**REGIONÁLNÍ PRACOVISŤE
SPRÁVA CHKO ČESKÉ STŘEDOHOŘÍ**

NAŠE ČÍSLO JEDNACÍ: SR/0105/2021-10

Věc: Závazné stanovisko k záměru „Vybudování cyklostezky Česká Kamenice – Kamenický Šenov“

ZÁVAZNÉ STANOVISKO

Příloha 1 – Lokalita vymezená pro umístění staveniště

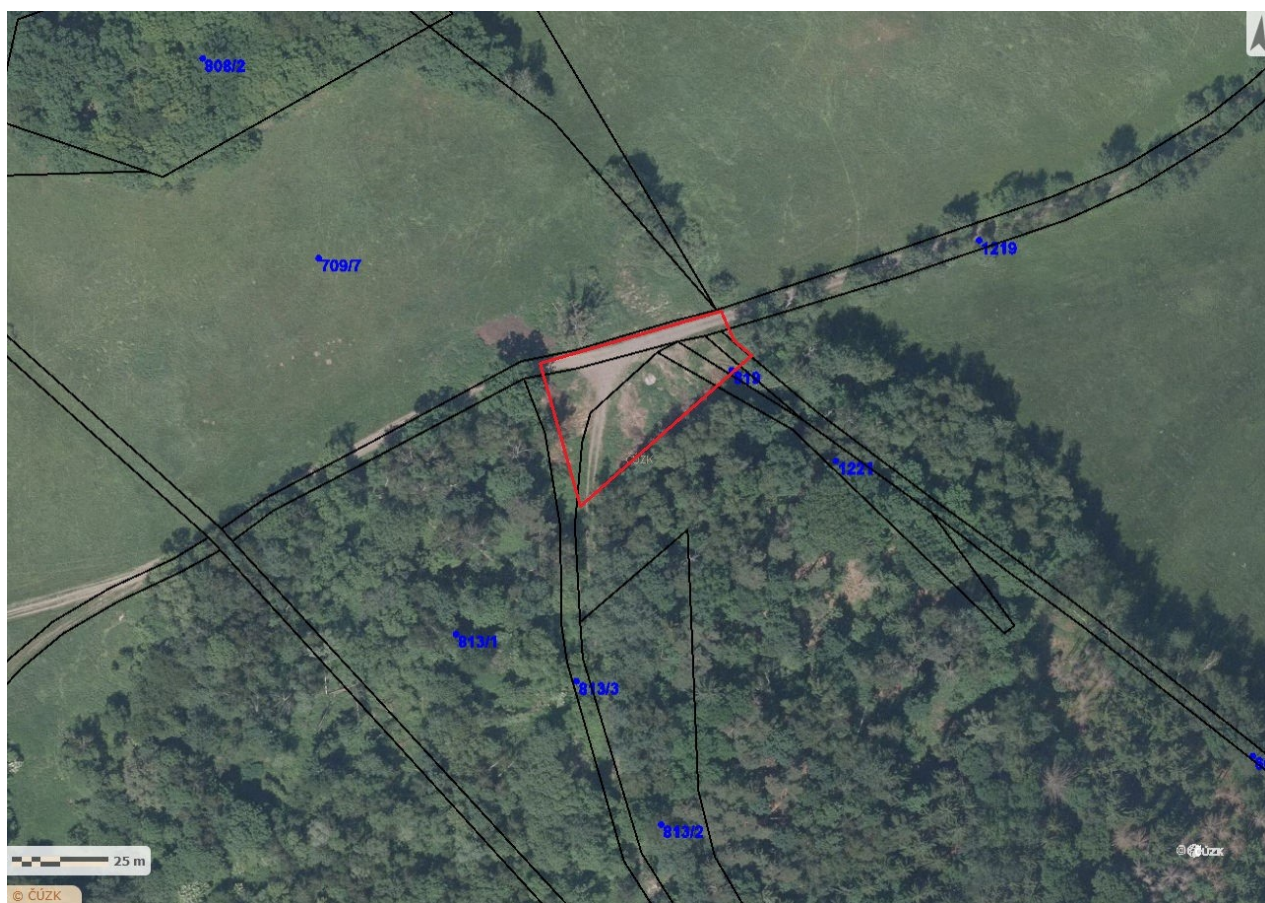
- 5) Zařízení staveniště a parkoviště pro odstavování vozidel a stavební techniky budou umístěny do zastavěných částí obcí. Jako zařízení staveniště lze využít pozemky přiléhající ke stávající zpevněné cestě p. p. č. 813/3, 1221, 819 a zčásti p. p. č. 821 ve vymezení dle přílohy 1. Tato plocha bude zajištěna proti znehodnocení a úniku znečištění do půdního prostředí. Z prostoru staveniště bude průběžně odvážen odpad ze stavby a nepotřebné deponie zemin.

Příloha 3 – Ověřená část projektové dokumentace („Vybudování cyklostezky Česká Kamenice – Kamenický Šenov“, M. Cimburek, DUSP/PDPS, 08/2021 – Situace stavby SO 103)

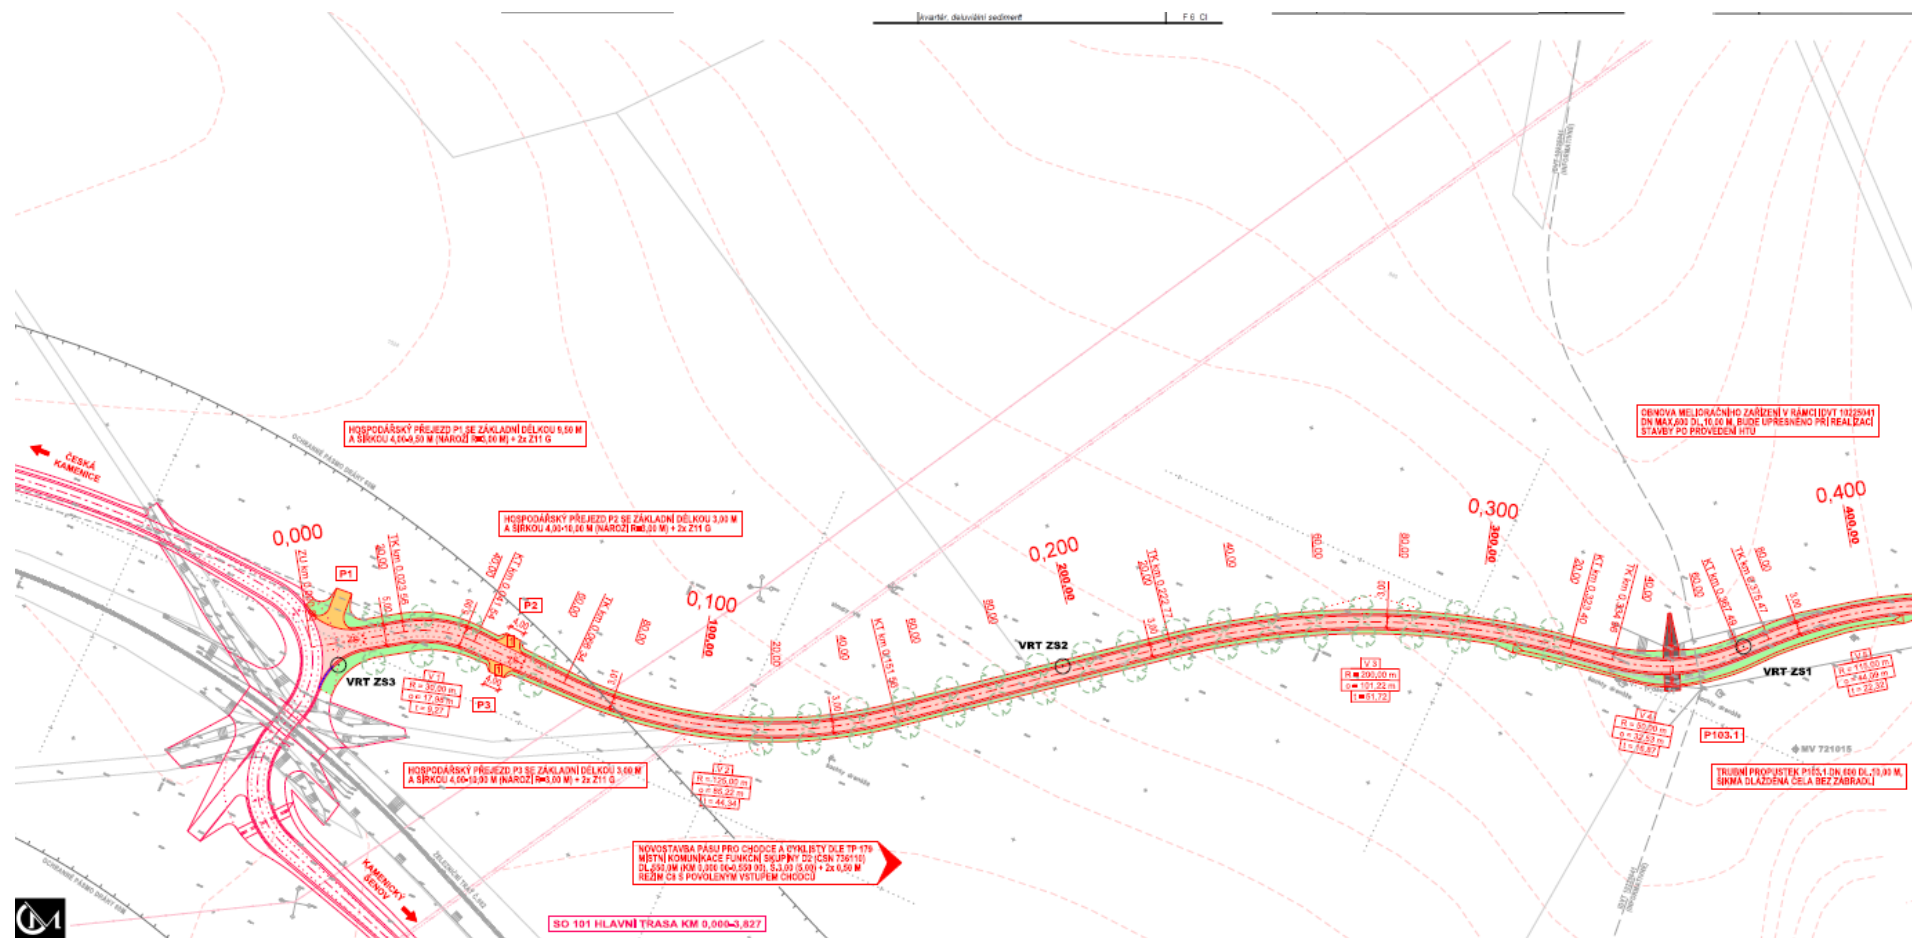
se záměrem „Vybudování cyklostezky Česká Kamenice – Kamenický Šenov“, na pozemkových parcelách p. p. č. 704/2, 768/2, 777/1, 998/1, 998/3, 1047/2, 1047/3, 1047/4, 1047/5, 1047/7, 1047/8, 1169, 1178/1, 1178/3, 1178/4, 1221/7, 1221/12, 1273/1, 1273/9, 2520/1, 2638/1, 2638/9, 2638/10 a 2638/11 v k. ú. Česká Kamenice, p. p. č. 829/2, 831/1, 940/1, 941/1, 941/4, 941/6, 1024, 1058/1, 1058/3, 1128/2, 1227, 1235/2, 1236, 1245/1 a 1271/1 v k. ú. Horní Kamenice a p. p. č. 2246/1, 2327/2, 2329/4, 2331/3, 2331/5, 2331/6, 2331/8, 2333, 2339/1, 2355, 2442/3, 2443, 2444/3, 2444/4, 2456/2 a 2768/1 v k. ú. Kamenický Šenov, podle projektové dokumentace „Vybudování cyklostezky Česká Kamenice – Kamenický Šenov“, zodpovědný projektant M. Cimburek, DUSP/PDPS, 08/2021, předložené žadatelem a archivované Agenturou.
